(仮称) 秋田県由利本荘市沖における  
洋上風力発電事業

環境影響評価方法書についての  
意見の概要と事業者の見解

令和 4 年 7 月

秋田由利本荘オフショアウインド合同会社

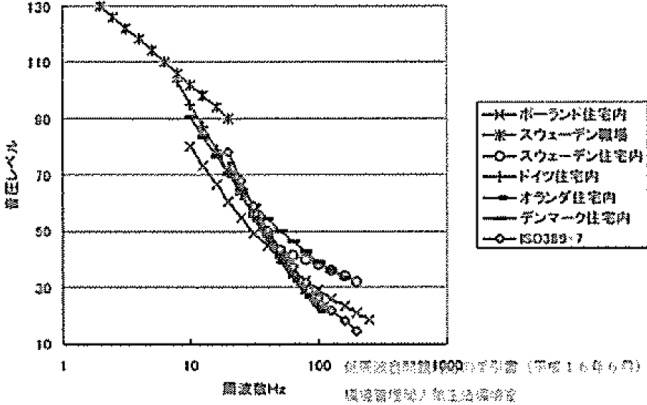
| 番号 | 意見の概要                                                                                                                                                                                                                                                                                                                                                                                                                                                                                                                                                                       | 事業者の見解                                                                                                                                                                                                                                                                                                                                                                                                                                                                                                                                                                                                                 |
|----|-----------------------------------------------------------------------------------------------------------------------------------------------------------------------------------------------------------------------------------------------------------------------------------------------------------------------------------------------------------------------------------------------------------------------------------------------------------------------------------------------------------------------------------------------------------------------------|------------------------------------------------------------------------------------------------------------------------------------------------------------------------------------------------------------------------------------------------------------------------------------------------------------------------------------------------------------------------------------------------------------------------------------------------------------------------------------------------------------------------------------------------------------------------------------------------------------------------|
| 9  | <p>③配慮書意見 46 (P491) に関連して、回答に“事業の実施にあたっては、国内外における最新の知見・事例等を踏まえ、騒音及び低周波音の影響を可能な限り回避または極力低減するように努めます。”でした。しかし、意見にあった、由利本荘市への健康被害 18 名（配慮書当時、今はもっと増えてます）で、現状の状況把握すらできていないと感じます。行政や事業者が、何もしないのを法律用語では“不作為（ふさくい）”といいます。実質的に何もしていない事業者は信頼できません。改善を求めます。</p> <p>きちんと行政に聞き取りをしましたか？すでに既設風車の影響がすでにでてしていると想定して、方法書に反映しないのですか？方法書に現状調査する記載すらないですね。3-2.5. (P254-) に反映さるべき内容と考えます。既設風車との累積影響の評価についても、不十分と考えます。騒音は 7 箇所 (P414)、低周波音の測定箇所は 4 箇所 (P419) ですか？場所すらも不適切です。期間は 3 日も不十分です。既設風車の 1km 以内県内の居住地区を必ず観測点に追加し、にかほ市も追加ください。にかほ市は陸上ゾーニングの条例があり、行政もデータをもっているはずです。調査場所については、再検討してください。</p> | <p>超低周波音（騒音）の影響に不安を抱いている住民がいる旨は、由利本荘市及びにかほ市より伺っています。</p> <p>なお、関係自治体からの情報収集は、個人情報等の取り扱い等にも関係するため、対応の可否を含めて関係自治体と相談、協議しながら検討していく考えです。</p> <p>騒音及び超低周波音の調査地点は、地域を代表する騒音・超低周波音が把握できる地点を選定しています。</p> <p>具体的には、騒音の調査地点は、風力発電機からの距離、環境基準の類型指定の状況等を踏まえて、7 地点選定しました。</p> <p>また、「風力発電施設から発生する騒音に関する指針について」（平成 29 年、環境省）によると、超低周波音については、「風力発電施設から発生する超低周波音・低周波音と健康影響については、明らかな関連を示す知見は確認できない。」とされています。これらを踏まえて、必ずしも騒音と同じ地点で調査をしなくても、本事業による環境影響を評価することができると考えられ、超低周波音の調査地点は風力発電機からの距離等を踏まえて、4 地点選定しました。</p> <p>なお、騒音及び超低周波音の予測結果は、コンター図を作成し、平面的にもお示します。</p> <p>調査期間については、「風力発電施設から発生する騒音等測定マニュアル」（平成 29 年、環境省）に基づき、3 日間としました。</p> |

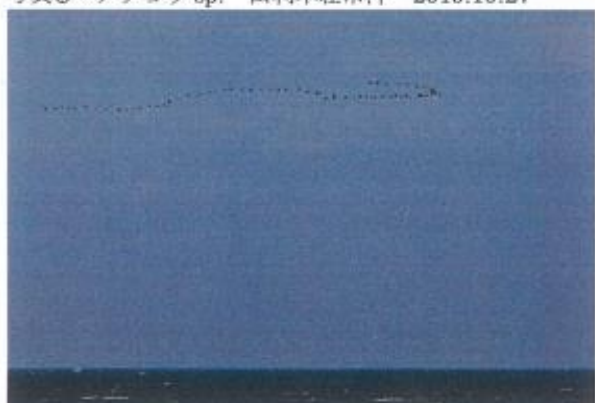
| 番号 | 意見の概要                                                                                                         | 事業者の見解                                                                                                                                                                                                                                                                                                                                                                                                    |

(注1) マガン 宮城県→由利本荘市→大潟村ルート

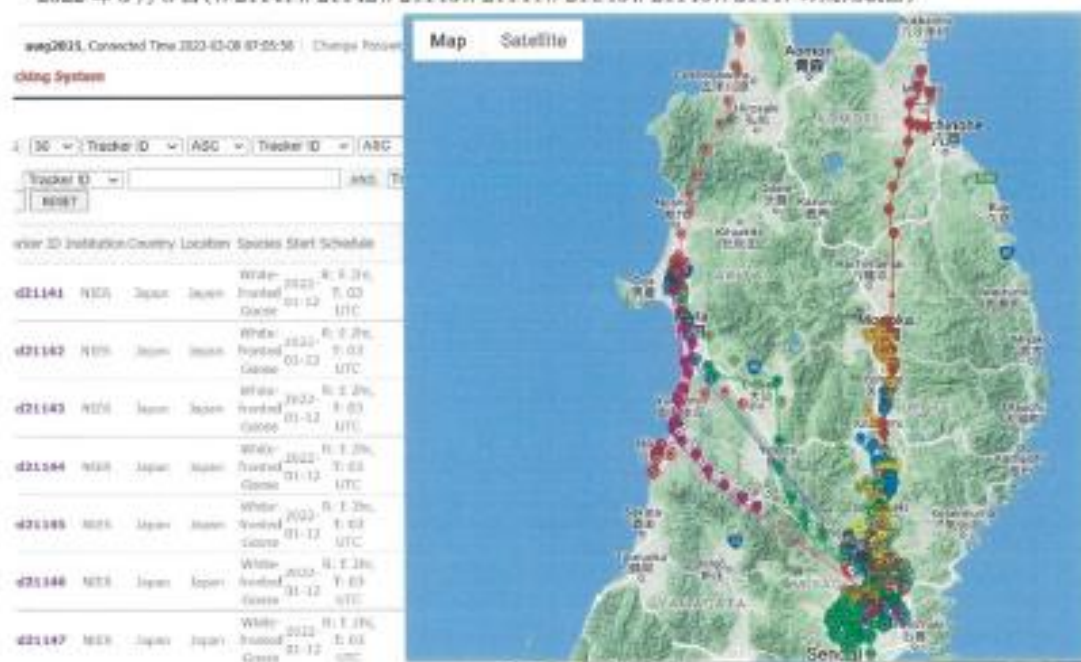
(意見書 3)
